CONSIGNE DE NAVIGABILITE ULM

CN 2018-ULM-001

ULM Savannah modèle 51 (sauf Savannah XL) et Bingo! modèle 52 équipé d'un système de double-commande

I.C.P. Srl	SERVICE BULLETIN	SB028	Issue: 04/08/2017	Pages 4
		REV. 03	14/02/2017

Figure 1:

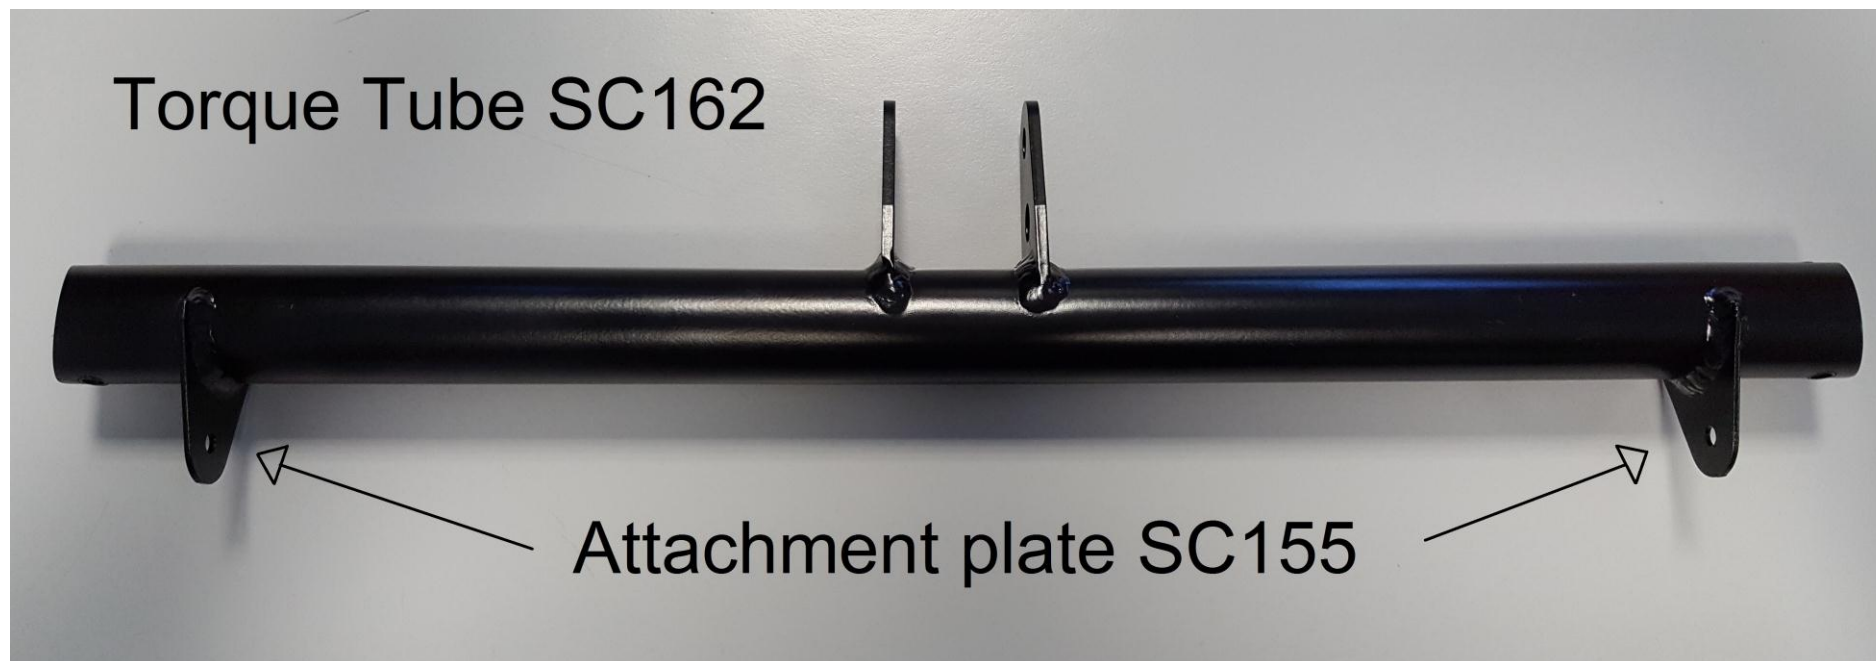
OGGETTO/OBJECT: Sostituzione del Tubo di Torsione della Cloche doppio comando (componente numero SC162) con uno di nuova produzione. Inoltre, sostituire ogni successive 600 ore di volo il Tubo di Torsione SC162. / *Replace the Double Control Stick Torque Tube (component identification number SC162) with one from new production. Also replace the Torque Tube SC162 at every following 600 flight hours.*

In seguito ad un problema riscontrato su un Savannah modello 51 equipaggiato con doppia barra di controllo, che operava in modalità non approvate dal costruttore, si ritiene necessaria la sostituzione del Tubo di Torsione SC162 del comando a doppia barra (*Figure 1*). Montare un tubo di torsione SC162 nuovo, con piastrine di ancoraggio SC155A di spessore 2 [mm]. Richiedere il componente al distributore locale o direttamente all'ICP. E' obbligatorio sostituire il componente SC162 ogni successive 600 ore di volo. / *Following an issue happened on Savannah model 51 equipped with double control stick, that was operating under not approved condition, It is deemed necessary to replace the Torque Tube SC162 of double control stick (see Figure 1). Mount a new torque tube SC162, with 2 [mm] thick attachment plate SC155A. Request it to a national dealer or directly to ICP. It is mandatory to replace the component SC162 every following 600 flight hours.*

CONFORMITA' / COMPLIANCE: Sostituzione del componente immediata a seguito della lettura del presente bollettino. Sostituzione ogni 600 ore di volo. / *Immediate component replacement following the present bulletin. Replacement every 600 flight hours.*

Figure 2:
Sequenza smontaggio del tubo di torsione /
Torque tube disassemble sequence

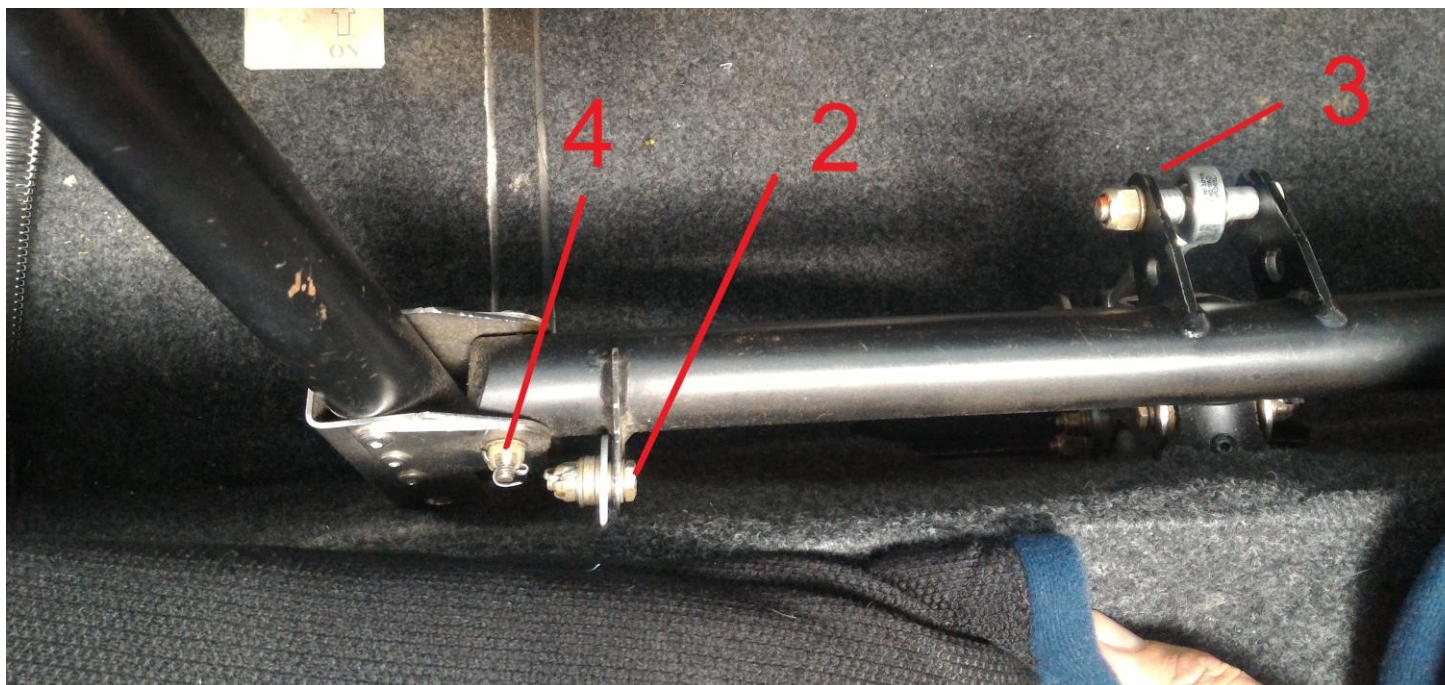
Per smontare il tubo di torsione è sufficiente attuare i seguenti passaggi (*Figure 2*):

- 1) Se presente come optional, rimuovere la copertura del corpo centrale del tubo di torsione;
- 2) Rimuovere le copiglie (utilizzando le pinze), i dadi a castello e il bullone AN3 che tiene vincolata la piastrina SC155 agli angolari della fusoliera (utilizzando chiavi fisse da 3/8"). Effettuare sia nel lato destro che nel lato sinistro;
- 3) Rimuovere il bullone centrale (chiave fissa da 1/2");
- 4) Rimuovere le copiglie (con pinze), i dadi a castello e il bullone AN3 (con chiavi fisse da 3/8") che tengono vincolate le barre di controllo al tubo di torsione.

To disassemble the torque tube, simply follow the steps below (Figure 2):

- 1) If present as optional, remove the torque tube central part cover;
- 2) Remove the split pins (using the pliers), the castle nut and the bolt AN3 that keep constrained the plate SC155 to the strut of the fuselage (using 3/8" fixed spanner). Perform both on the right side and left side;
- 3) Remove the central bolt (1/2" fixed spanner);
- 4) Remove the split pins (with pliers), castle nut and AN3 bolt (with 3/8" fixed spanner) that keep constrained the sticks to the torque tube.

For reassembly, refer to the apposite technical specification of the double control stick S0171.
